Samenvatting inspectie

Situatieschets

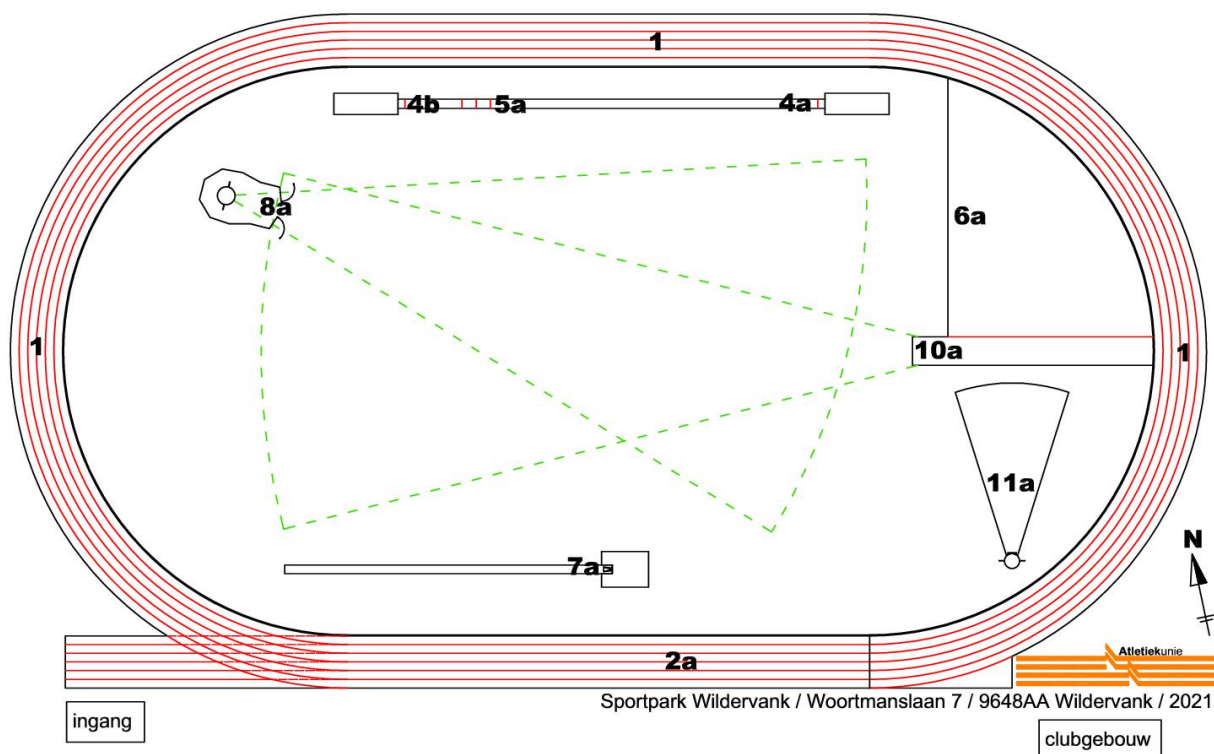
1. Omdat het net van de combikooi (8A) niet gehesen kon worden, is de kooi niet beoordeeld op juiste netophanging. (zie bij 8A)
2. Door recente regenval na een lange tijd van droogte, is er veel onkruid langs aanlopen en de rondbaan. Dit vraagt aandacht.

1. • Voorziening 7A voor polsstokhoogspringen was tijdens de inspectie niet veilig en niet wedstrijdgeschikt, maar kan veilig en wedstrijdgeschikt gemaakt worden door het correct plaatsen van de op de accommodatie aanwezige landingsmat volgens Wedstrijdreglement TR28.12 en van de staanders volgens Wedstrijdreglement TR28.1 en TR28.8 t/m 10. De veiligheid en de wedstrijdgeschiktheid zijn dan ter beoordeling van de wedstrijdleider.
